Parere n. **2707** del 20/04/2018

Progetto	<p><i>Istruttoria VIA</i></p> <p>Impianto Pilota Geotermico "Serrara Fontana"</p> <p>ID VIP 3033</p>
Proponente	Proponente: Ischia Geotermia s.r.l.

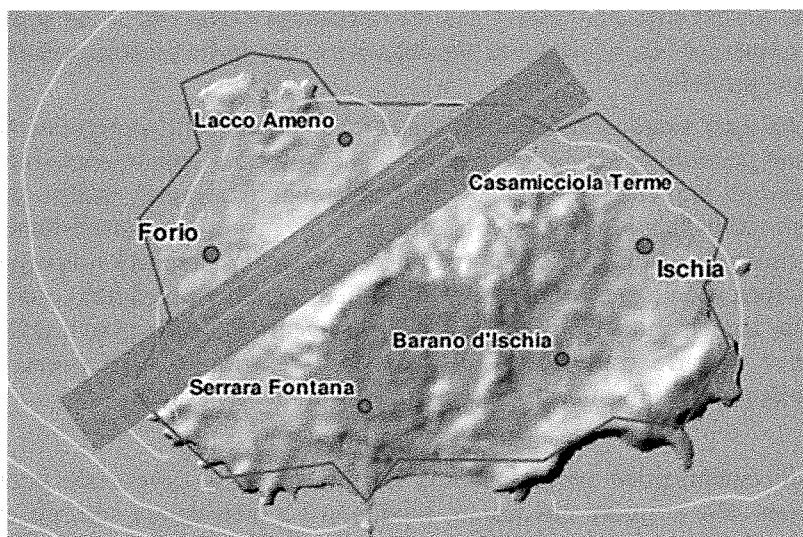
La richiesta d'integrazione era mirata a sollecitare uno studio geologico-strutturale e morfotettonico sulle faglie presenti nell'isola di Ischia anche in settori prossimi al sito dell'impianto geotermico; il primo passo nella valutazione della pericolosità sismica è l'analisi del "paesaggio sismico", cioè lo studio geologico, strutturale, morfotettonico dell'area e l'individuazione di tutti gli elementi che sono espressione diretta e indiretta degli eventi sismici. Tra questi vanno considerati gli elementi strutturali (faglie) ad attività quaternaria e tutti gli effetti che possono consentire di caratterizzare le potenziali strutture sismiche e definire un potenziale scenario ad esse associato. Tali strutture non sono state investigate e non sono state chiarite le potenziali relazioni con strutture sismiche profonde, né è stato valutato l'eventuale potenziale sismico ad esse associato.

Il catalogo dell'INGV DISS 3.2.0 indica due strutture sismogenetiche le cui proiezioni sul piano campagna ricadono nell'isola di Ischia (Fig. 1): trattasi della struttura composta (Ischia-ITCS085), localizzata nel settore NW di Monte Epomeo e della sorgente individuale di Casamicciola Terme (ITIS068) cui si attribuisce l'evento del 28 luglio 1883, al quale lo stesso catalogo stima una magnitudo momento empiricamente determinata di Mw 5.4 sebbene altri cataloghi (INGV CPTI, 2004) stimino Mw 5.8. Sulla base di osservazioni geologiche e sismologiche anche di letteratura (citate nel catalogo DISS), la profondità della struttura individuale è stimata fra 0 e 3.5 km.

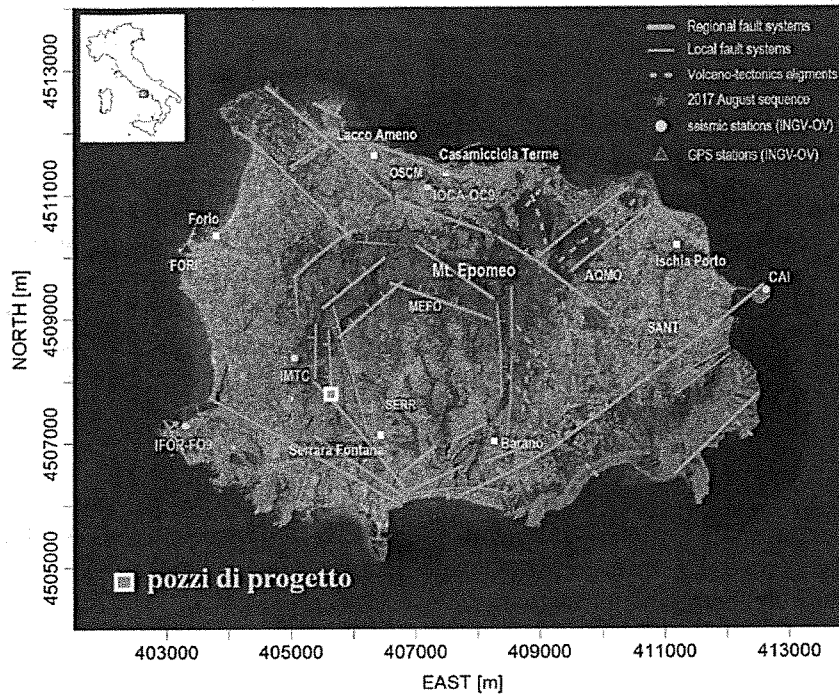
Nel corso della presente istruttoria si è verificato, come noto, l'evento sismico più importante fra quelli osservati con le moderne tecnologie, il terremoto di Casamicciola Terme del 21 agosto 2017 con magnitudo misurata Mw 3,9 (evento parte della sequenza sismica 21-30 agosto 2017), che nonostante la magnitudo relativamente modesta ha fatto registrare alcune vittime e significativi danni, fra cui alcuni crolli totali o parziali di edifici (Di Manna et al., 2017). La sorgente sismogenetica è stata recentemente modellizzata (De Novellis et al., 2018) in una faglia diretta avente direzione circa W-E ed immersione verso S, ad alto angolo, con ipocentro a 800 m di profondità, dunque con geometria diversa da quella delle sorgenti sismogenetiche catalogate nel DISS. Gli autori osservano che la distribuzione W-E degli epicentri della sequenza sismica si distende in linea con il principale sistema di faglie, arrangiato in segmenti paralleli (Fig. 3), lungo un'area le cui dimensioni sono compatibili con la lunghezza della faglia da loro modellizzata (De Novellis et al., 2018).

Il sistema di faglie parallele citato fa parte del sistema più ampio di faglie a disposizione complessivamente poligonale riconosciuto da Acocella e Funicello (1999) e legato cinematicamente alla risorgenza del monte Epomeo, di cui alcuni segmenti sono ubicati in prossimità del sito prescelto per l'ubicazione dell'impianto pozzi di produzione e reiniezione.
